Opinia Nr 008537

wyników przeprowadzonych oględzin - ekspertyzy urządzeń grzewczo-kominowych

w budynku przy ul. Włodawskiej nr 84/3 w Wałbrzychu
dotycząca urządzeń grzewczo-kominowych używanych przez
B.O.K. Szczawienko

SZKIC ORIENTACYJNY

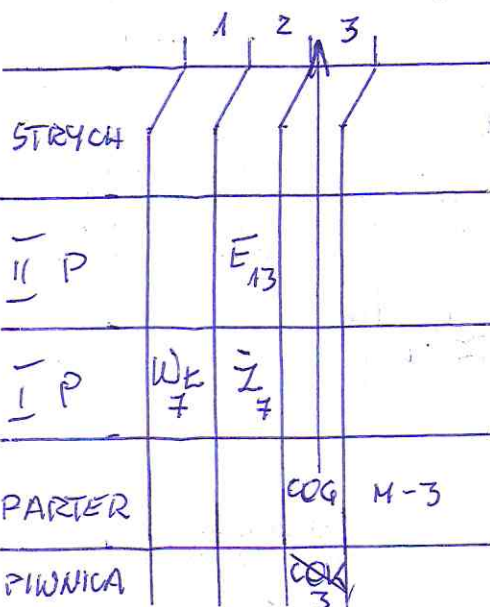
1. Przewód kominowy nr 3 po likwidacji pieca CO etaż oraz zamontowaniu wkładu spalnego będzie można przerwać do podłączenia kotła gazowego CO z zamkniętą kominą dla którego zaciąg powietrza wykonać z boku budynku.
2. Wentylację mechaniczną kuchni wykonać wg obowiązujących przepisów projektu (błąd wchłuchi przewodów).
3. Dla prawidłowego funkcjonowania urządzeń kominowych zapewnić napływ powietrza z zewnątrz poprzez urządzenie nawiewne.
